DODATEK č.1

č.SML/2019/0717/OSIO/1

Smluvní strany se dohodly na změně předmětu díla, doby zhotovení díla a ceny díla ve smlouvě o dílo č. SML/2019/0717/OSIO ze dne 26.7.2019 na zhotovení veřejné zakázky na realizaci akce „**Snížení energetické náročnosti objektů ZŠ a gymnázia Na Planině 1393/13, Praha 4 – I.etapa**“. Změna předmětu díla si na základě zjištěného skutečného stavu nemovitosti vyžádá provedení víceprací a zároveň nebudou provedeny některé stavební práce (méněpráce). Specifikace víceprací a méněprací a jejich cenová nabídka je uvedena v příloze č. 1 tohoto dodatku č. 1 k uzavřené smlouvě o dílo.

Rekapitulace změnových listů

Změnový list č.2

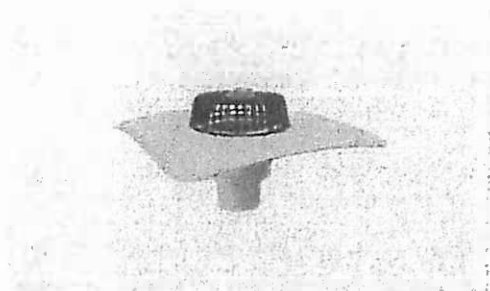
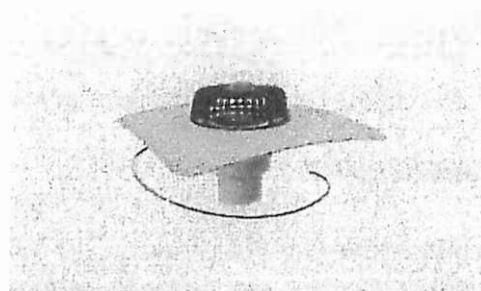
PVC manžeta

svislá

svislá vyhřívaná

Dle www stránek dodavatele sleva ve výši 1 200,- Kč bez DPH

2 ks

Cena celkem: 2 400,00 Kč
